Autorità di Bacino Distrettuale dell'Appennino Settentrionale

AUTORITA DI BACINO DISTRETTUALE DELL'APPENNINO SETTENTRIONALE
Protocollo Partenza N. 4488/2025 del 06-05-2025
Doc. Principale - Copia Del Documento Firmato Digitalmente

Oggetto: Disciplina del PAI dissesti di cui alle delibere di Conferenza Istituzionale Permanente n.39 e 40 del 28 marzo 2024. Procedimento ex art. 15, riesame e modifica locale della mappa di pericolosità da dissesti di natura geomorfologica ex art. 6, comma 1, per l'area posta a monte della cava di Pennavaire nel comune di Castelbianco (SV). Trasmissione proposta di modifica della mappa di pericolosità.

Mappa aggiornamento PAI "Dissesti geomorfologici"

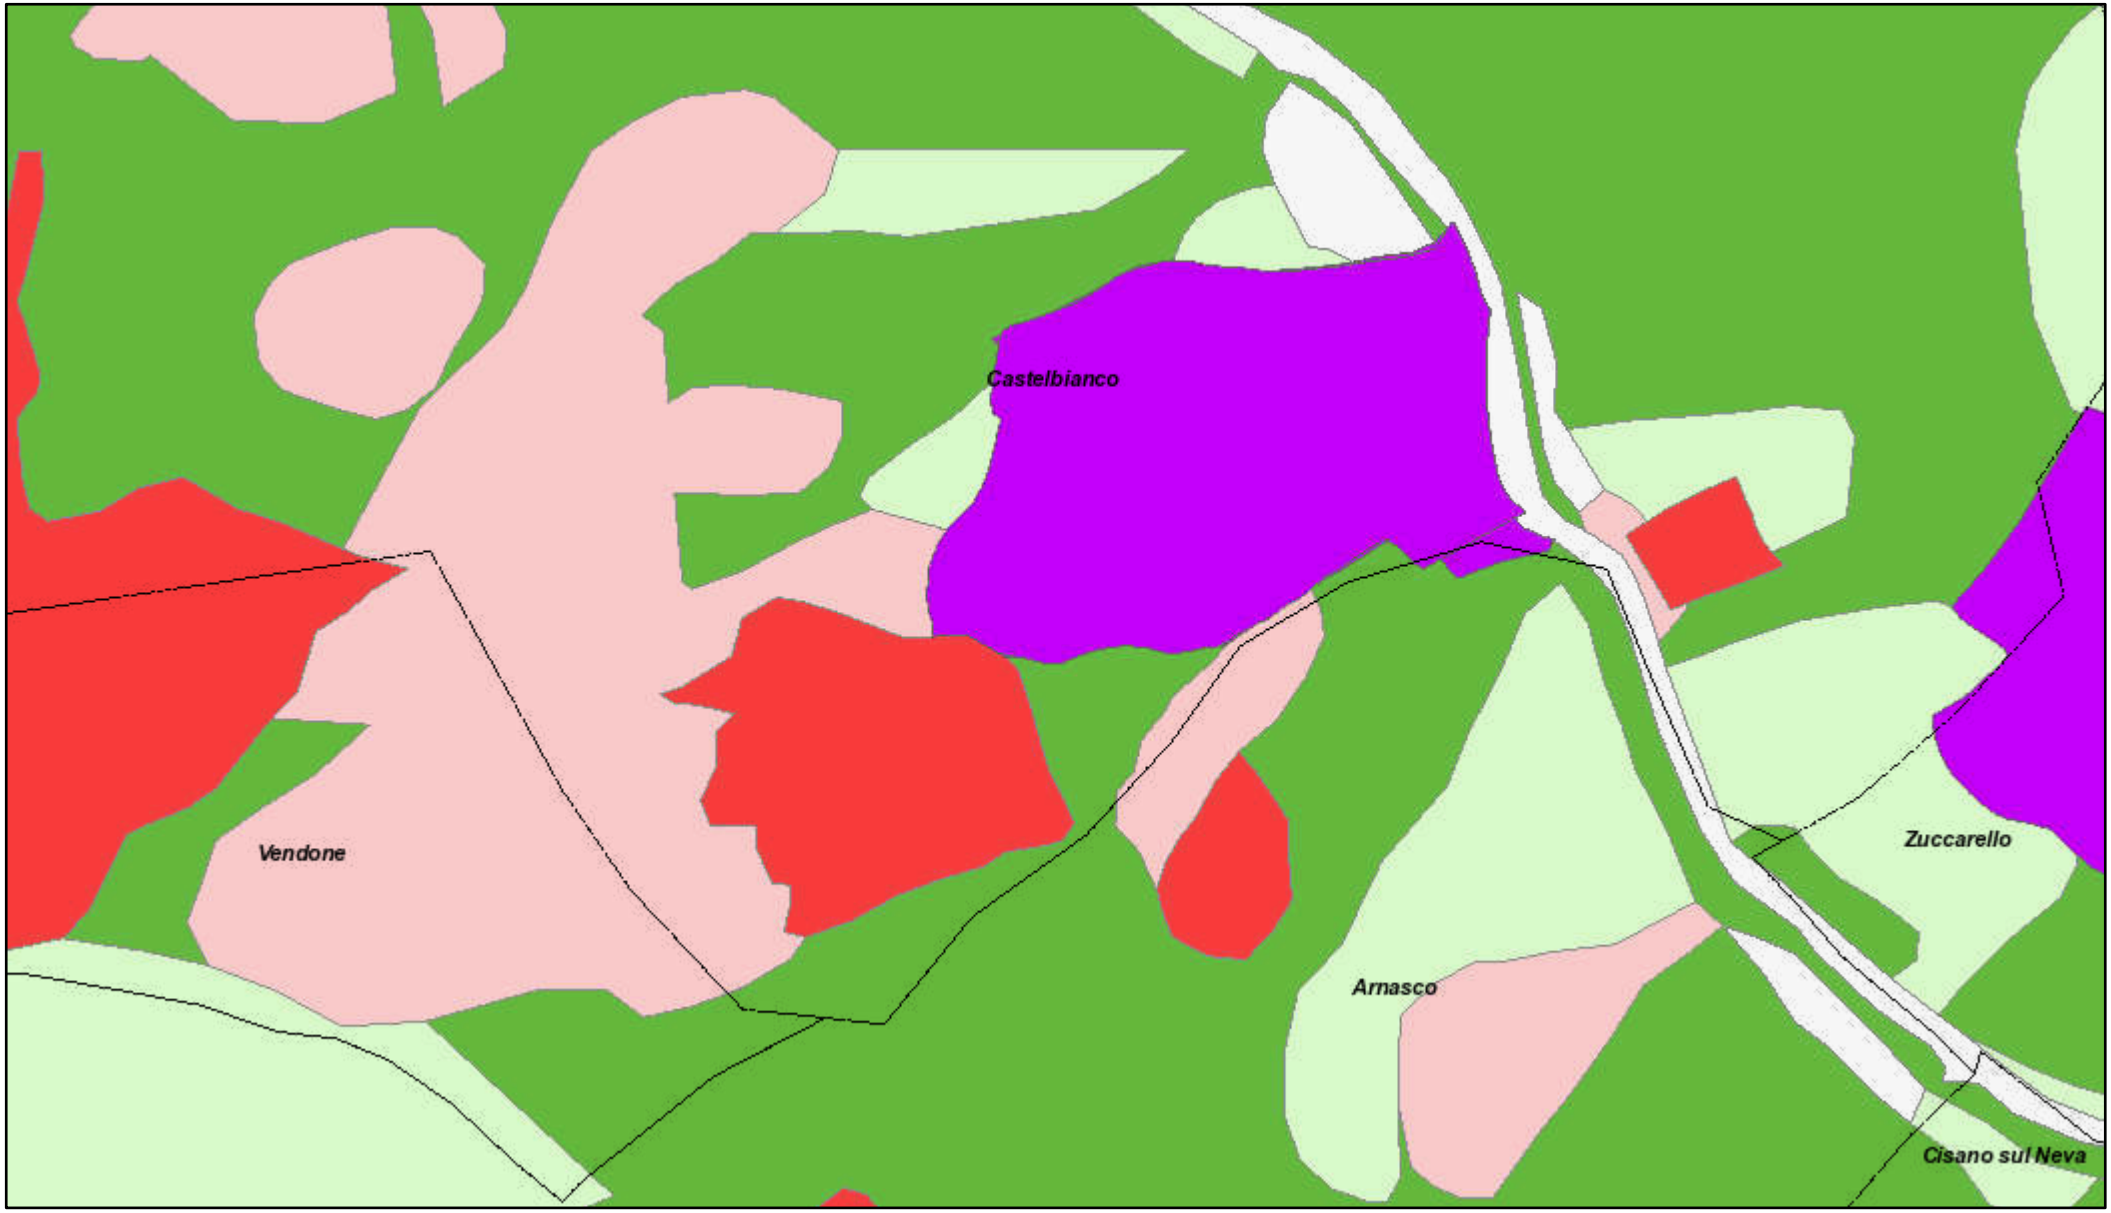
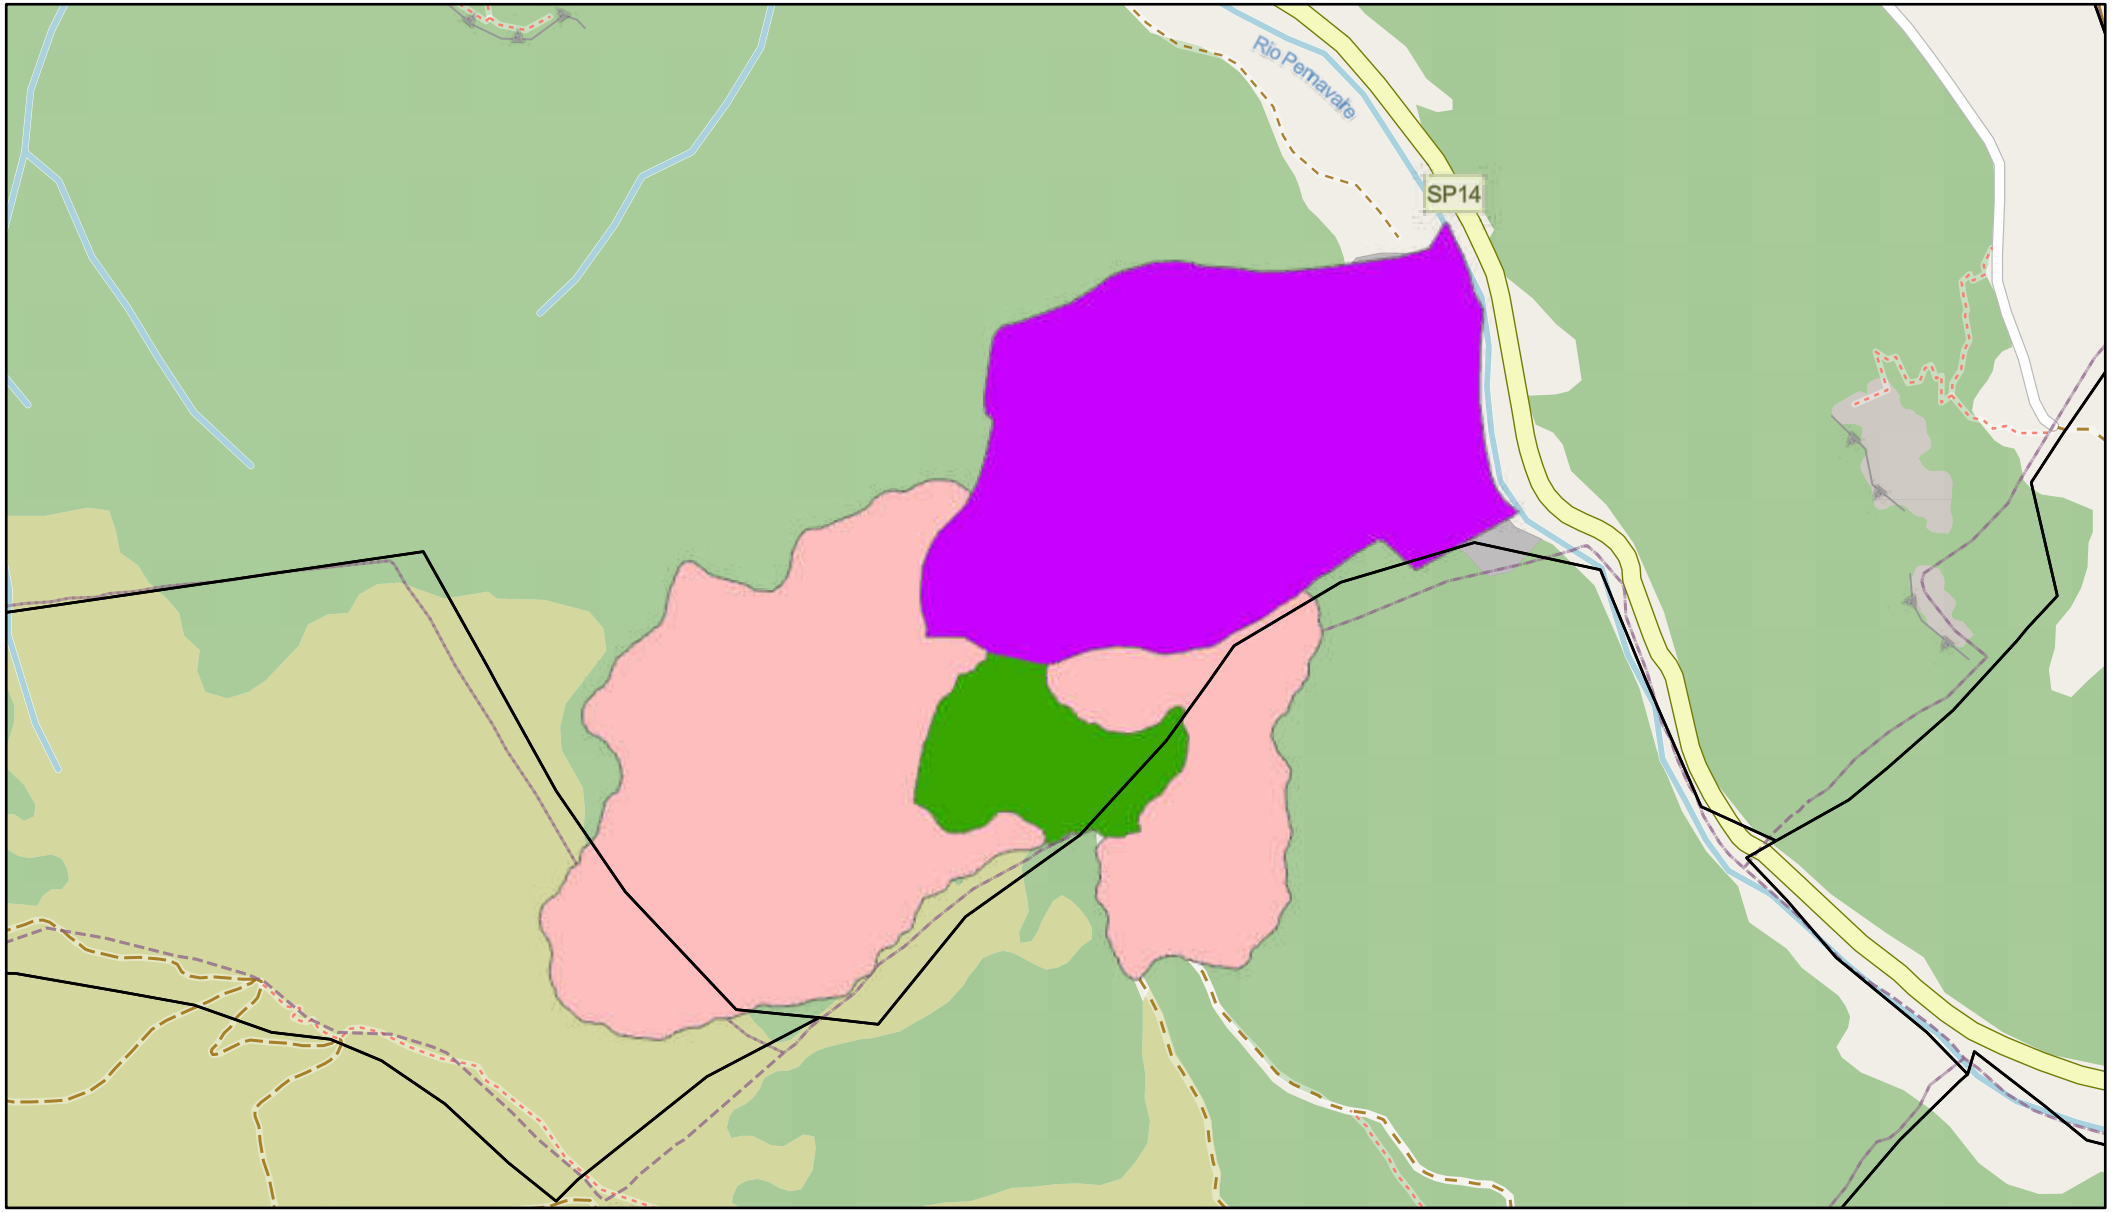
Ai fini di una corretta delineazione delle aree a suscettibilità poste a monte dell'area speciale A1 della cava Pennavaire, l'istruttoria dell'Ufficio ha rilevato la necessità di estendere la valutazione della suscettibilità anche esternamente alla vigente area P4 oggetto di osservazione, in particolare avvalendosi della base morfometrica del LiDAR per poter valutare con maggior dettaglio le aree con presenza di scarpate in roccia e quindi con condizioni locali di acclività sfavorevoli.

A conclusione dell'istruttoria di cui sopra questo Ufficio ha quindi elaborato una proposta di modifica della banca dati della pericolosità per le sole classi di suscettibilità, non è quindi stata elaborata la banca dati geografica geomorfologica.

Tutto ciò premesso si comunica che è intenzione di questa Autorità, ai sensi dell'art.15 della disciplina del *PAI dissesti,* dare seguito alla modifica della mappa di pericolosità da dissesti di natura geomorfologica ex art. 6, comma 1, secondo quanto proposto.
